志賀原子力発電所2号炉 敷地の地質・地質構造について

敷地内断層の活動性評価
(コメント回答)

2022年8月30日
北陸電力株式会社

○当社は、第1049回審査会合(2022年5月20日)において、敷地内断層に関する追加調査結果について説明を行い、以下[1]~[3]の3項目に関するコメントを受けた。

・K-2 H-1.1-87孔 範囲B

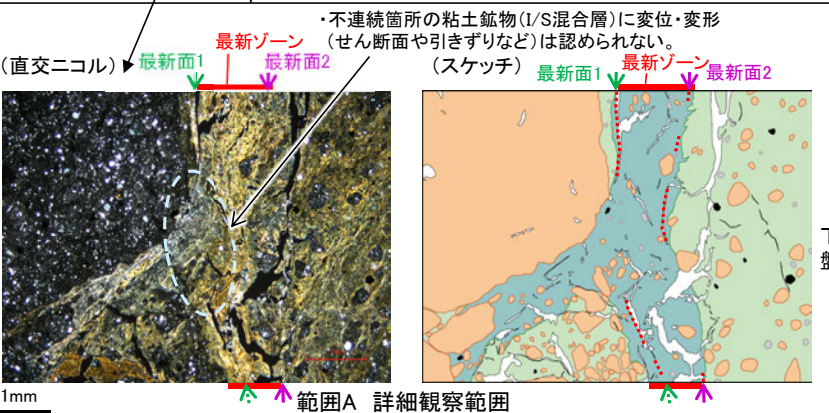
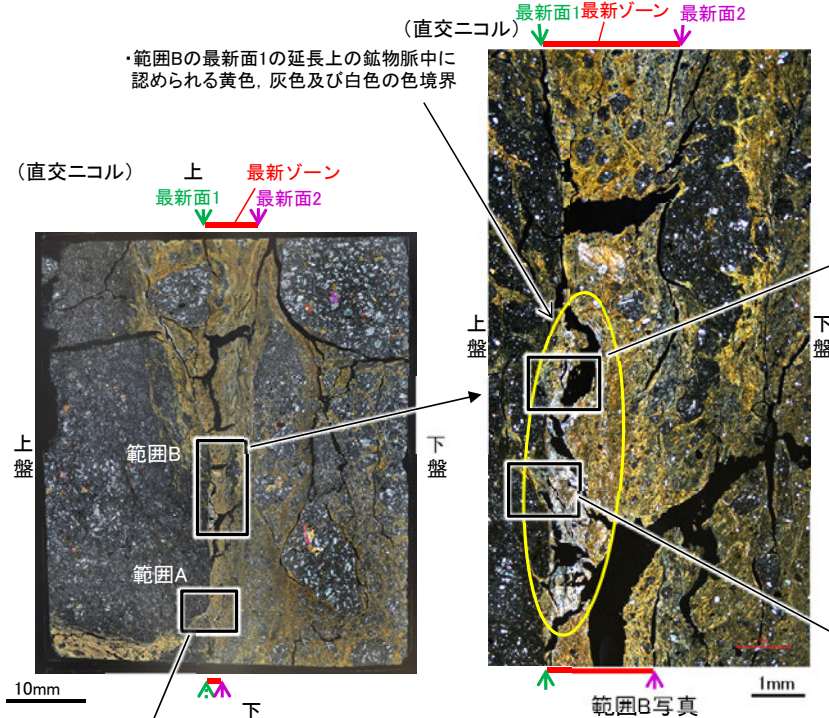
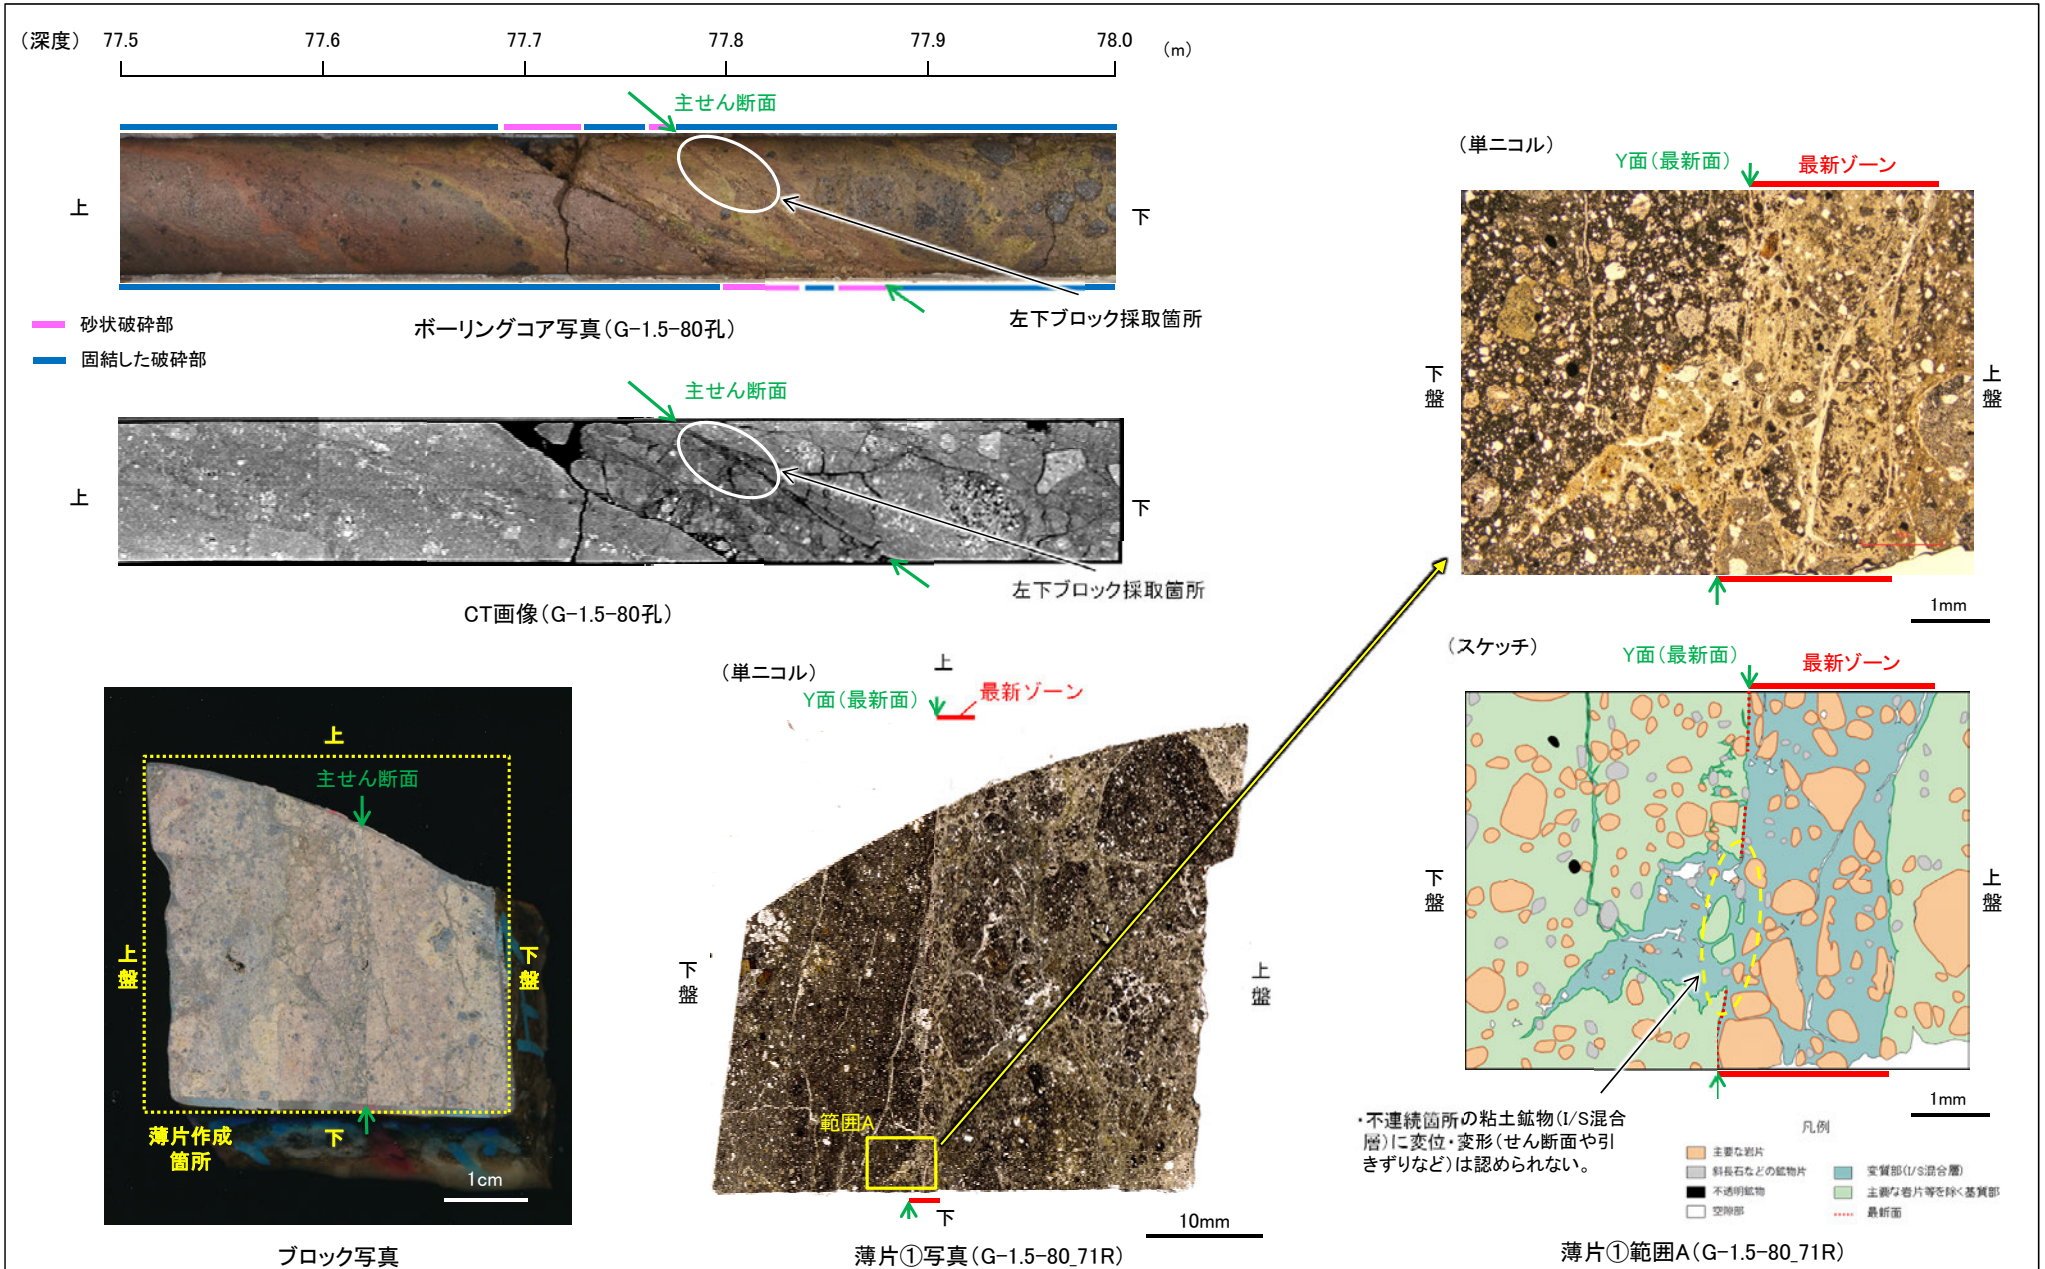
最新面1と鉱物脈の関係については範囲Aで評価しているが、範囲Bにおいて、最新面1の延長上の鉱物脈中に色境界があり、鉱物脈が明確に最新面1を横断しているか分かりづらい。

・最新面1については、範囲Aの最新面1を横断する鉱物脈によって評価を行っている。
 ・範囲Aにおいて、粘土鉱物(I/S混合層)が最新面を横断して分布し、最新面が不連続となっており、不連続箇所の粘土鉱物(I/S混合層)に変位・変形は認められない。

- ・黄色と灰色の粘土鉱物は、粘土鉱物の量の違いで干渉色が若干異なるものの、他の敷地内断層における薄片観察結果等を踏まえ、いずれもI/S混合層だと判断した。
- ・最新面1の不連続箇所に分布する黄色と灰色の粘土鉱物(I/S混合層)の境界は凹凸し漸移的であり、変位・変形(せん断面や引きずりなど)は認められない。
- ・最新面1付近に分布する黄色の粘土鉱物(I/S混合層)と白色の粘土鉱物(セピオライト)の境界は凹凸し漸移的であり、変位・変形(せん断面や引きずりなど)は認められない。

- ・最新面1の不連続箇所に分布する灰色の粘土鉱物(I/S混合層)と白色の粘土鉱物(セピオライト)の境界は凹凸し漸移的であり、変位・変形(せん断面や引きずりなど)は認められない。

・最新面1付近に分布する、黄色の粘土鉱物(I/S混合層)、灰色の粘土鉱物(I/S混合層)及び白色の粘土鉱物(セピオライト)の境界は、凹凸し漸移的であり、せん断面ではない。なお、セピオライトの生成年代が不明確なことを踏まえ、最新面1と鉱物脈との関係については、範囲Bで評価していない。

・K-18 H-0.2-75孔 薄片②

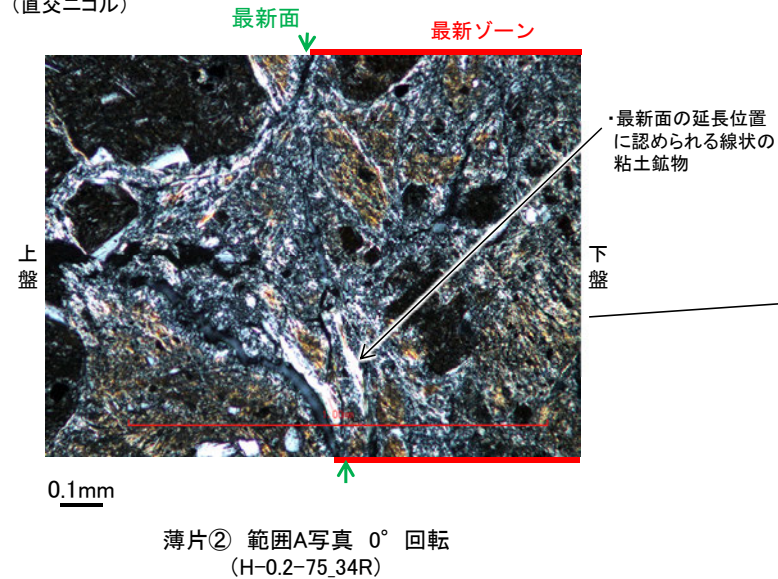
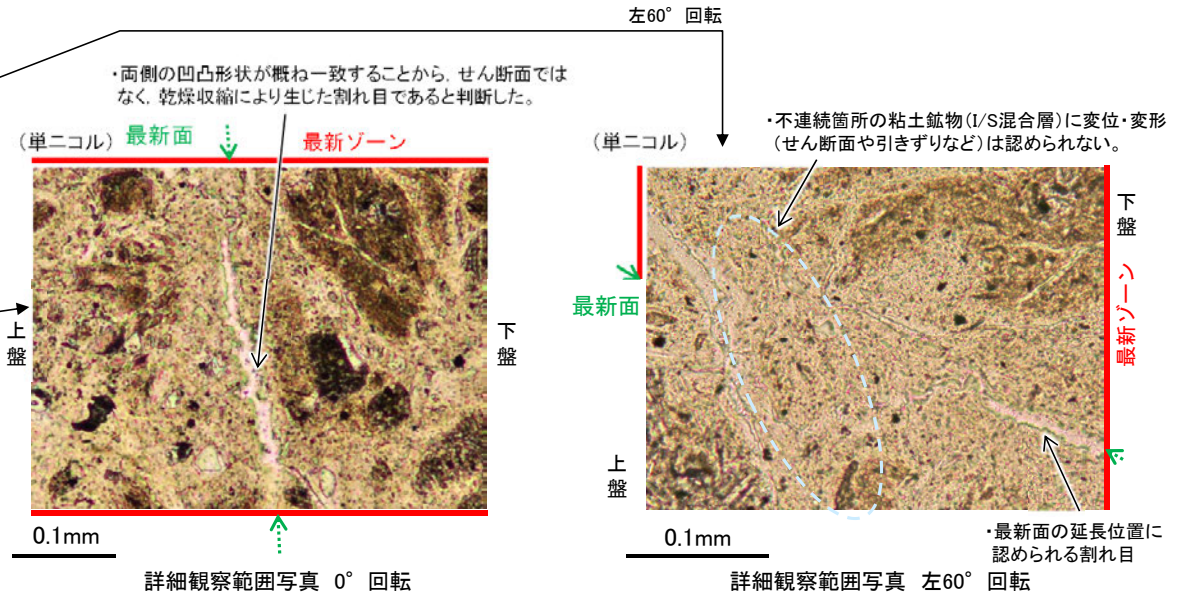
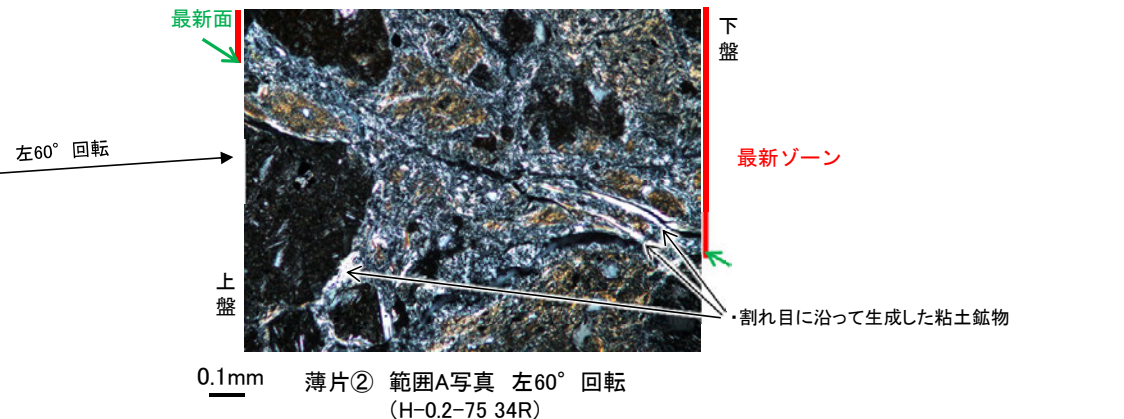
最新面の延長上に割れ目や線状の粘土鉱物があり、鉱物脈が明確に最新面を横断しているか分かりづらい。

・最新面の延長位置に認められる割れ目について詳細に観察した結果、割れ目が途切れて不連続になっており、不連続箇所の粘土鉱物(I/S混合層)に変位・変形は認められない。

・また、最新面の延長位置に認められる線状の粘土鉱物は、直線性・連続性に乏しく、その周辺には最新面と異なる向きの割れ目に沿って同様の粘土鉱物が分布することから、せん断面ではなく、割れ目に沿って生成した粘土鉱物であると判断した。

コメントNo.127(1)

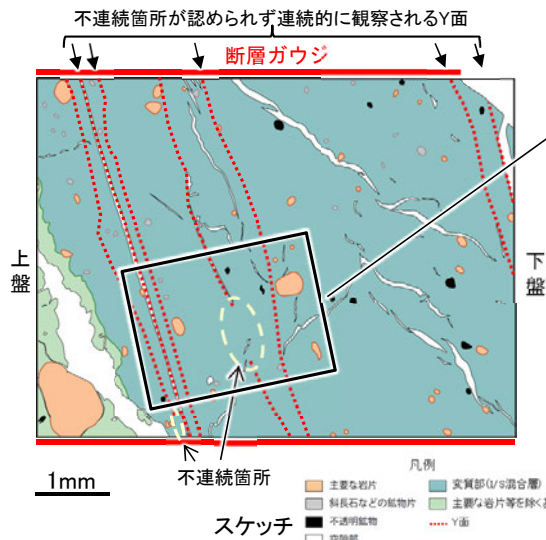
薄片観察における下記の点について、改めてデータを示した上で、敷地内断層と福浦断層の違いについてより詳細に説明すること。
 ・敷地内断層と同様、福浦断層においてもY面の不連続が認められる点。

・Y面(最新面)の不連続箇所の周辺に連続的なY面は認められない。
 ・Y面(最新面)はI/S混合層により不連続となっている。

・Y面の不連続箇所の周辺に複数の連続的なY面が認められる。
 ・Y面の不連続箇所は、以下の2パターンに分類される。

Ⓐ: 近接する相対的に活動の新しいY面(連続的なY面)の活動の痕跡(R1面等)による不連続箇所(不連続なY面は最新面ではない)

Ⓑ: ハロイサイト等(後期更新世以降に生成)による不連続箇所

コメントNo.127(2)

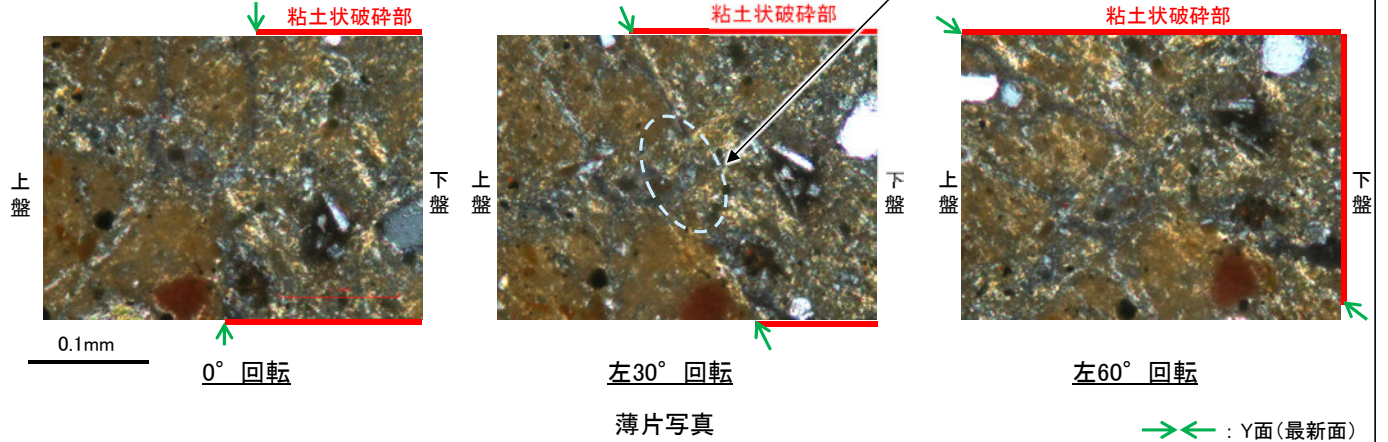
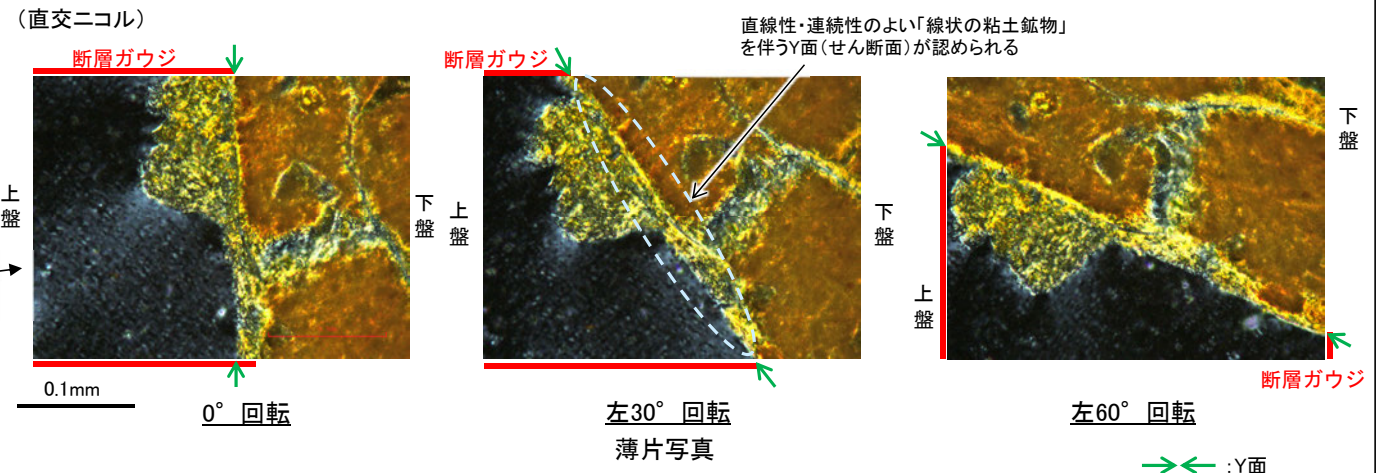
薄片観察における下記の点について、改めてデータを示した上で、敷地内断層と福浦断層の違いについてより詳細に説明すること。
 ・敷地内断層と同様、福浦断層においても粘土鉱物がY面を横断しているように見える点。

・Y面 (最新面) を粘土鉱物 (I/S混合層) が横断して不連続になっており、不連続箇所の粘土鉱物 (I/S混合層) に変位・変形は認められない。

・Y面を横断しているように見える箇所の粘土鉱物 (ハロイサイト等) 中に「線状の粘土鉱物」を伴うY面が連続的に認められる。

コメントNo.128

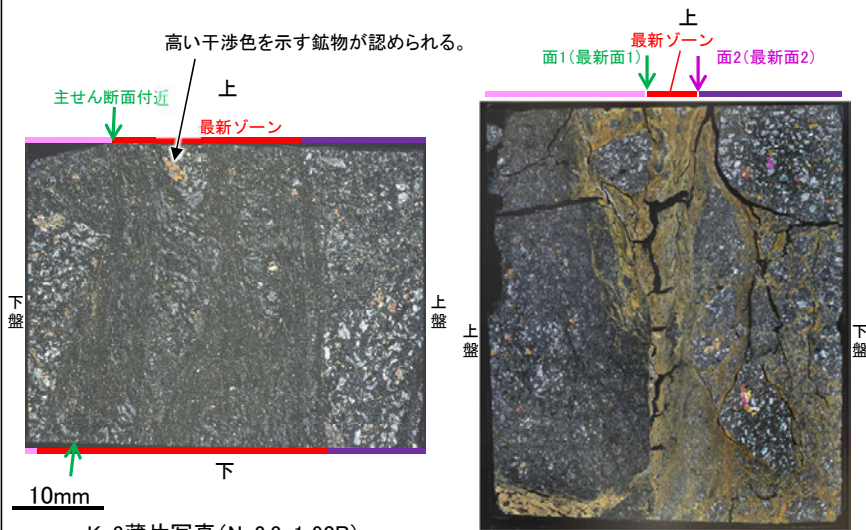
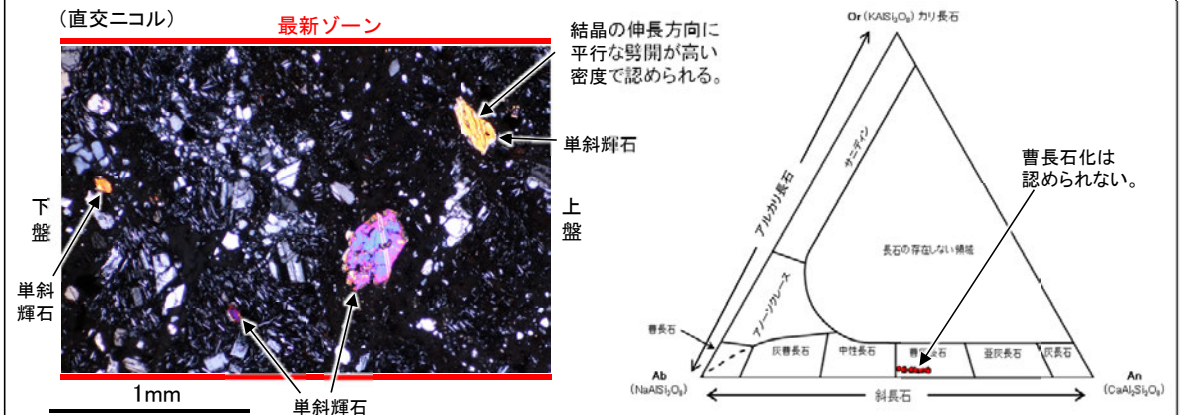
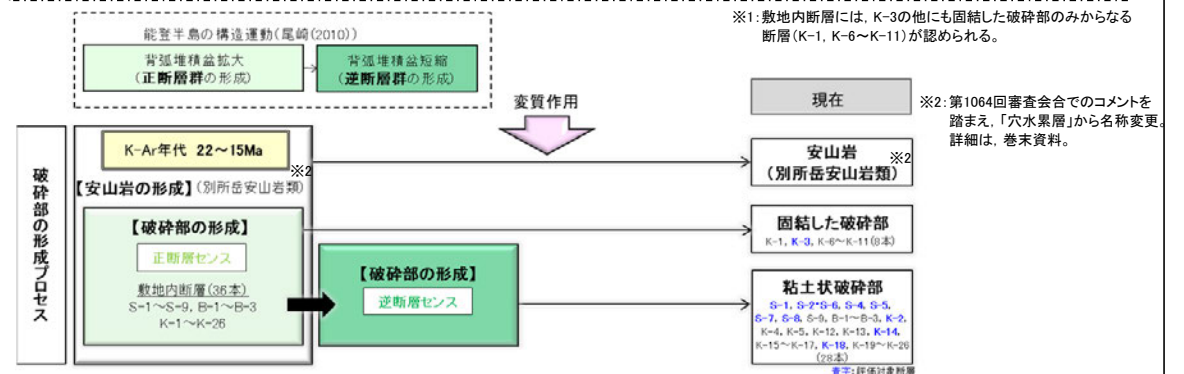
K-3については、他の評価対象断層と見た目や性状が異なることから、含まれる鉱物等の違いの有無等を明らかにした上で、形成環境等の検討結果も踏まえた評価について説明すること。

・K-3は浅部・深部ともに、正断層センスの固結した破砕部のみからなるが、K-3以外の評価対象断層は、固結した破砕部と逆断層センスの粘土状破砕部を介在する。

・K-3は、その他の評価対象断層と異なり、直線性・連続性のよい面構造は認められず、高い干渉色を示す鉱物が認められる。

- ・いずれの評価対象断層も破砕部(固結、粘土)中の鉱物組成に明確な差異は認められない。
- ・いずれの評価対象断層にもI/S混合層が認められる。

- ・K-3(N-2.3-1孔)の薄片で認められた高い干渉色を呈する鉱物の分析
⇒薄片観察、EPMA分析の結果、K-3以外の評価対象断層にも認められる単斜輝石であることを確認した。
- ・K-3の破砕部中の斜長石の曹長石化検討
⇒EPMA分析の結果、K-3以外の評価対象断層と同様に曹長石化は認められない。

・K-3とその他の評価対象断層は、同じような環境下で変質作用を受けている。

- ・正断層センスの固結した破砕部はいずれの評価対象断層にも認められるが、逆断層センスの粘土状破砕部はK-3には認められない。※1
- ・K-3以外の評価対象断層には、最新面が認められるが、K-3には直線性・連続性のよい面構造は認められない。

・形成プロセスに照らすと、いずれの評価対象断層も正断層センスの固結した破砕部形成までのプロセスは同じだが、K-3はその後の逆断層センスの断層活動がない。

【詳細観察(範囲A, 最新面2)】

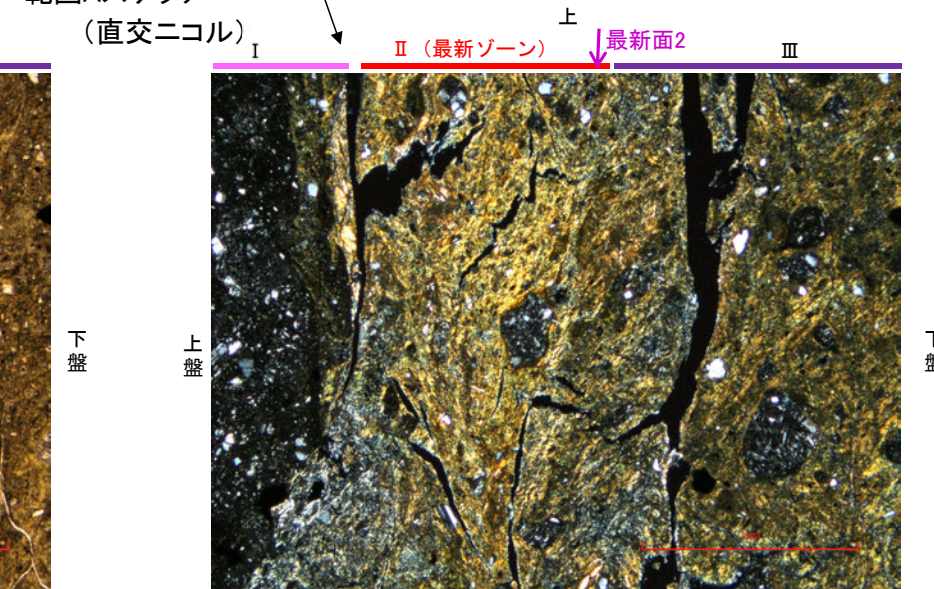
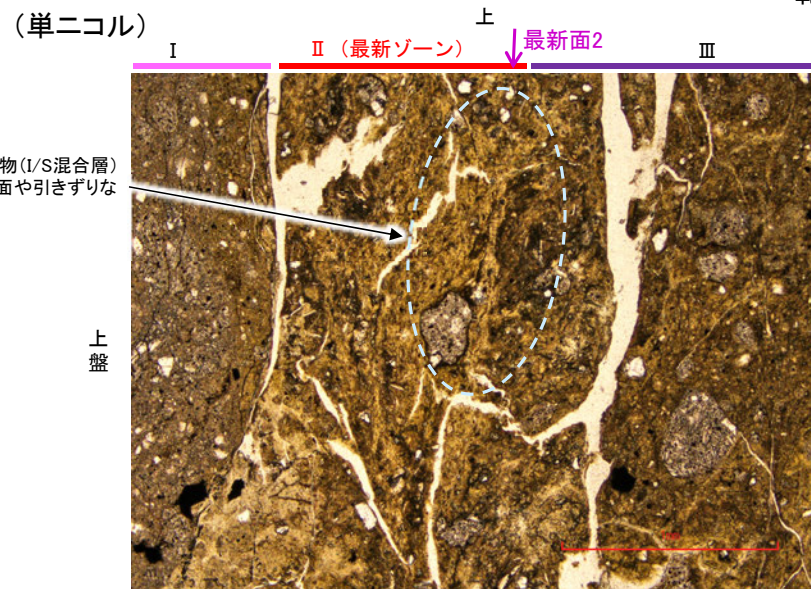
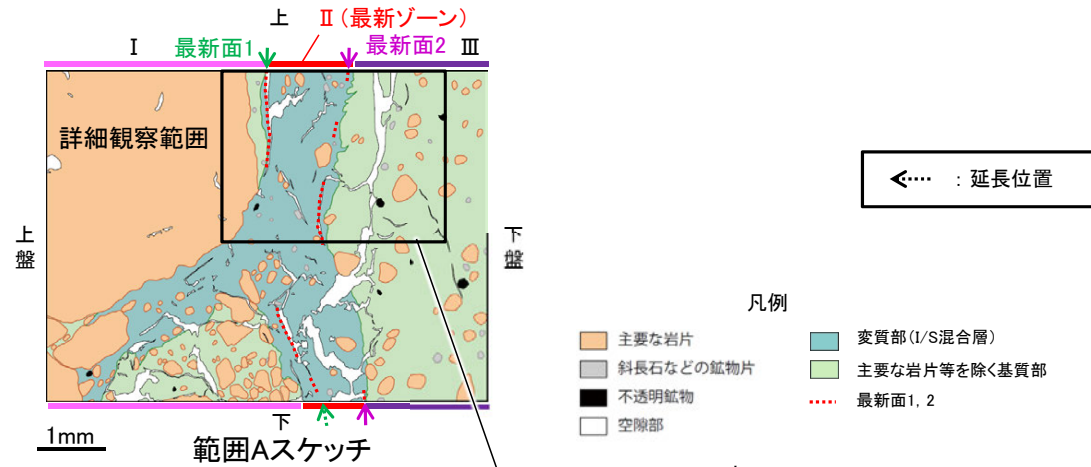
○ただし、現地調査における「断層の最新面が不明瞭になっているものもあり、鉱物脈が明瞭に横断しているようには見えない箇所がある」との指摘を踏まえ、範囲Aにおける鉱物脈と最新面2との関係について、再観察を行った。

○その結果、鉱物脈が最新面2を明瞭に横断していないと判断し、明瞭に最新面2を横断する鉱物脈を確認するため、同一薄片の範囲Bにおいて追加の観察を実施した(次頁以降)。
